**ISTANZA DI RIESAME DEL PROVVEDIMENTO AUTORIZZATO CON DGP N.406 DEL
14.12.2015 (AI SENSI DGVR 1021 DEL 29/06/2016)**

**“VALUTAZIONE IMPATTO AMBIENTALE E CONTESTUALE APPROVAZIONE DEL
PROGETTO IN PROCEDURA ORDINARIA
AI SENSI DELL’ART. 208 D. Lgs 152/06 DI UN IMPIANTO DI RECUPERO DI RIFIUTI
INERTI NON PERICOLOSI DA REALIZZARSI IN LOCALITA’ BIDASIO DEL COMUNE DI
NERVESA DELLE BATTAGLIA (TV)”**

6.1 R

PROGETTO DEL RIESAME

Fig.2: Sezione bacino di invaso del progetto del riesame

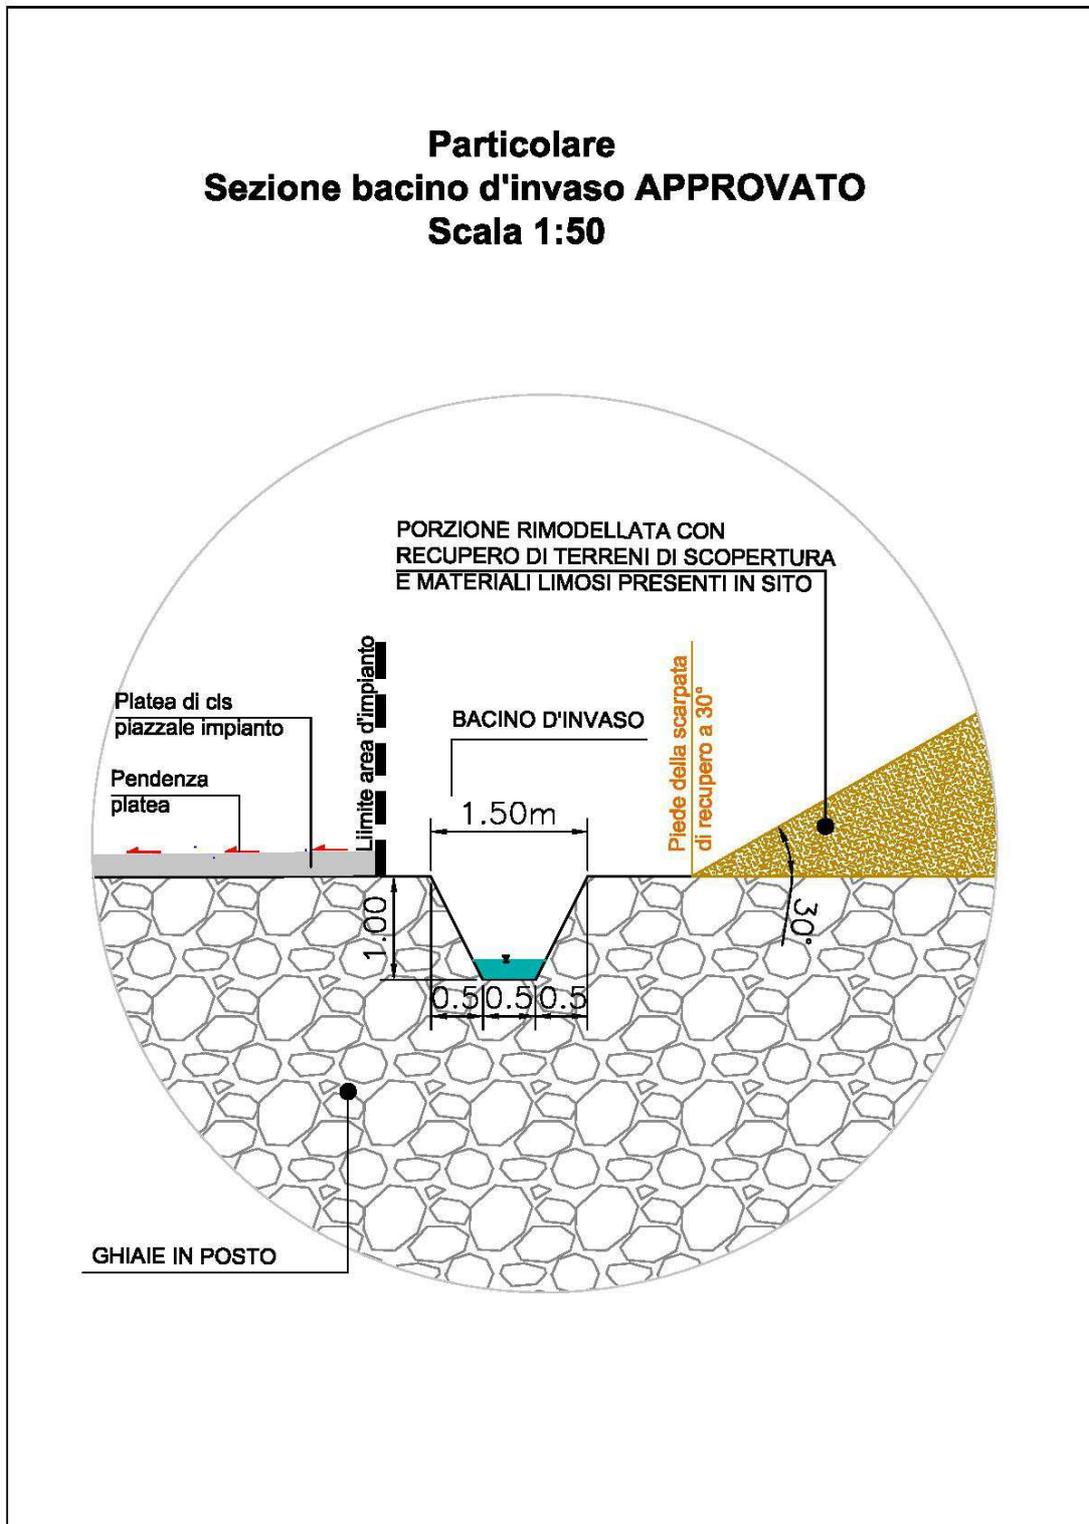
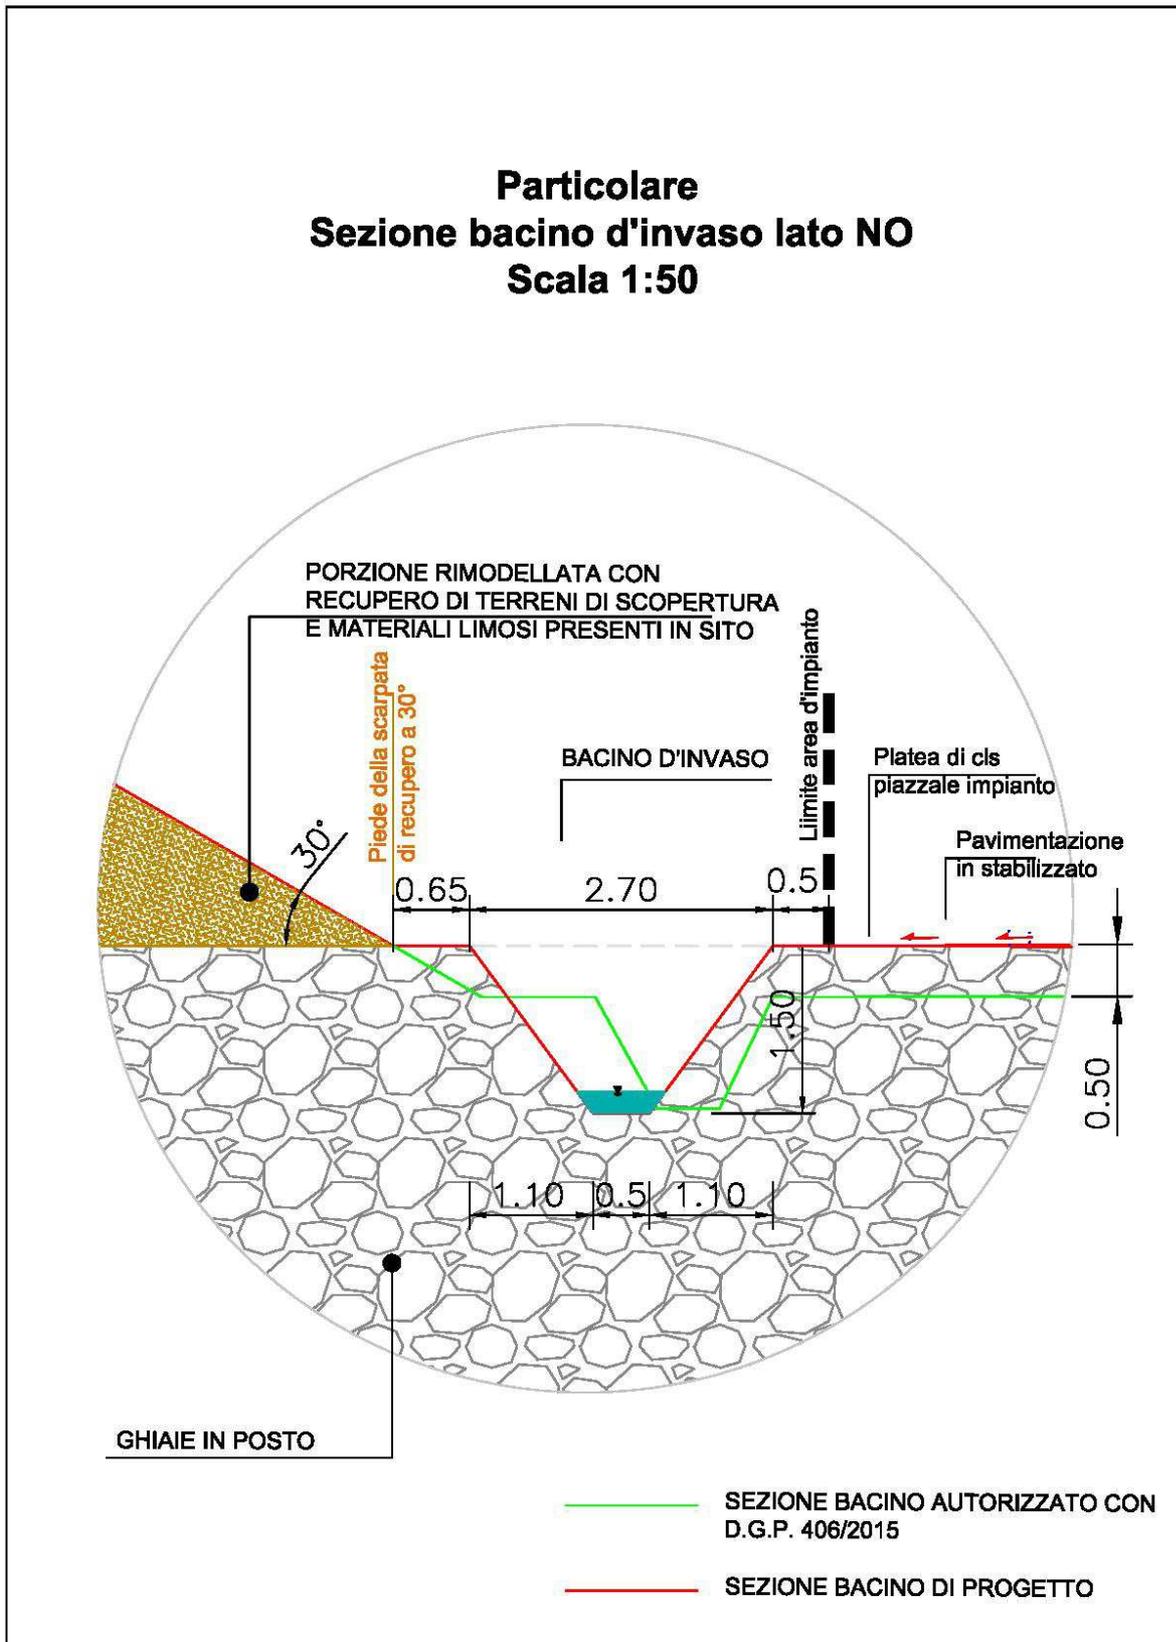
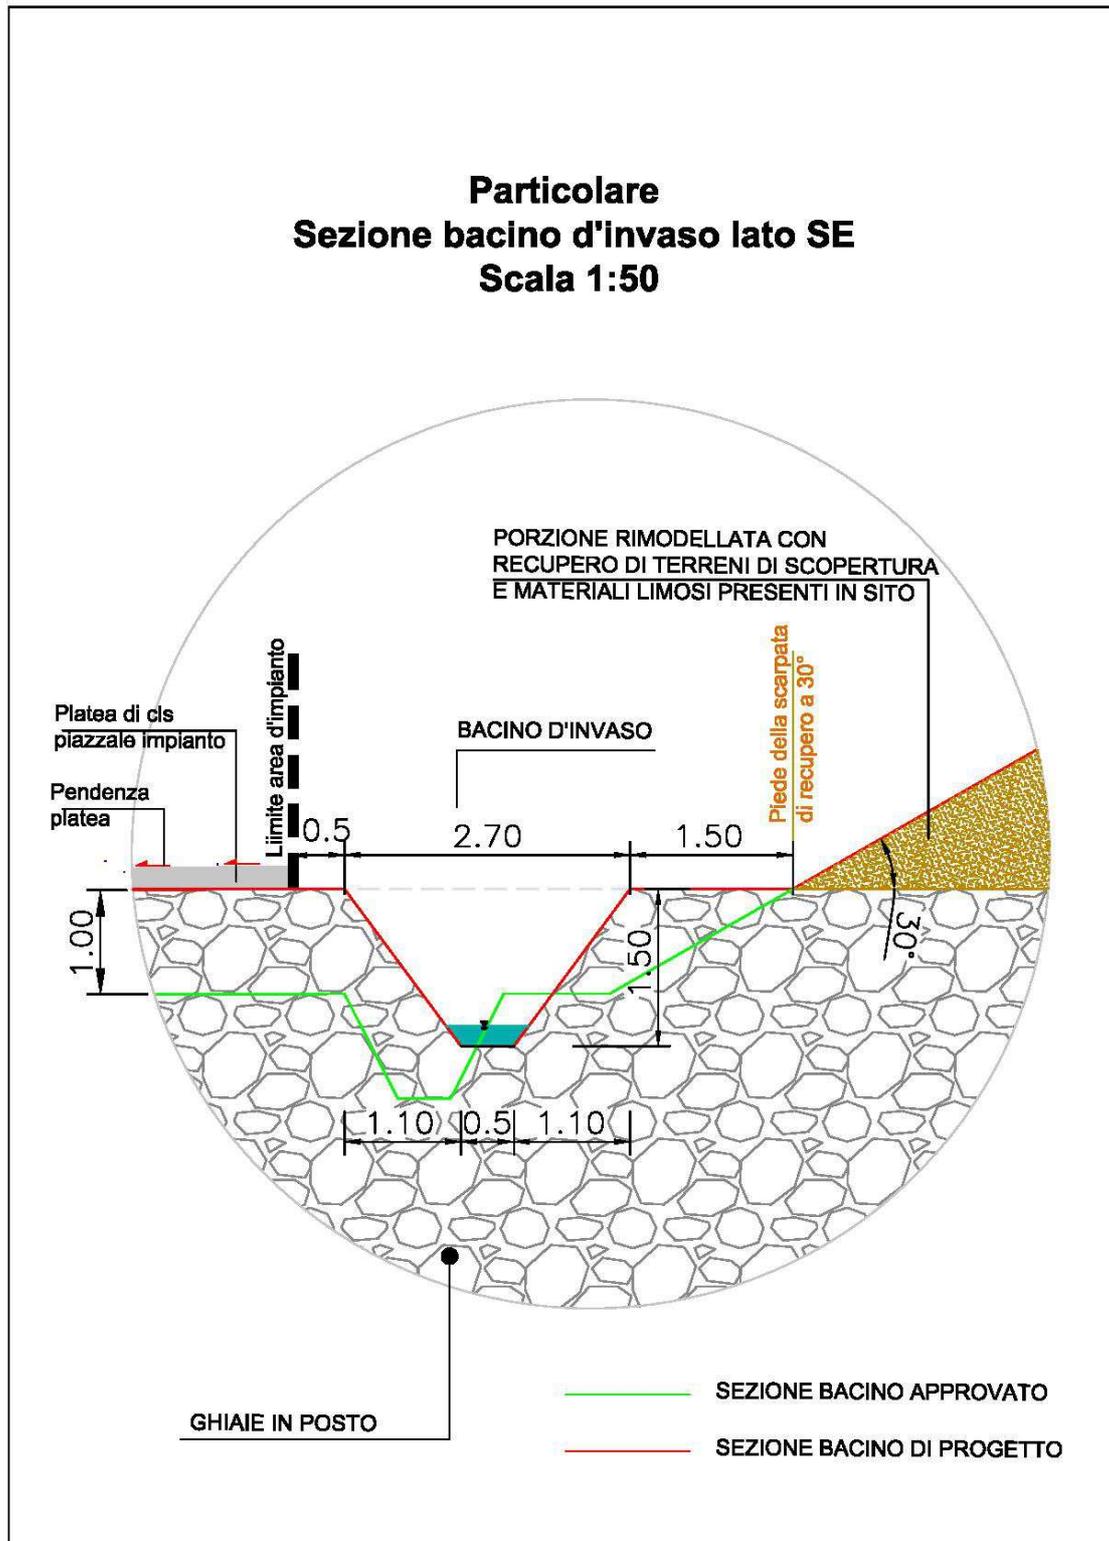
- c) Aumento del bacino d'invaso conseguente all'allargamento della fascia perimetrale, tra il piede della scarpata ed il perimetro dell'area impianto. La superficie dell'impianto rimane come da progetto approvato, mentre in conseguenza della riduzione della profondità di imposta dell'impianto, si ottiene un allargamento della fascia perimetrale. Ciò comporta un aumento del bacino d'invaso, in quanto la canaletta perimetrale, passa da 1,5 m di larghezza ed una sezione di 1 m² a una larghezza 2,7 m ed una sezione di 2,4 m² garantendo maggior raccolta e deflusso della acque di prima e seconda pioggia. Il volume del bacino d'invaso autorizzato di 620 m³ diventa conseguentemente di circa 1.500 m³ garantendo ulteriormente

E' confermata l'invarianza idraulica del progetto approvato, poiché le superfici dell'impianto non variano a seguito del progetto del riesame. A maggior cautela, la riduzione della profondità di imposta consente un aumento del bacino d'invaso che da un volume autorizzato di 620 m³ passa a circa 1.500 m³ garantendo ulteriormente il principio dell'invarianza idraulica.

La modifica delle quote d'imposta consente anche di incrementare le pendenze del piano di imposta dell'impianto verso l'angolo O, punto di raccolta delle acque di prima e seconda pioggia in modo tale da convogliarle più agevolmente.
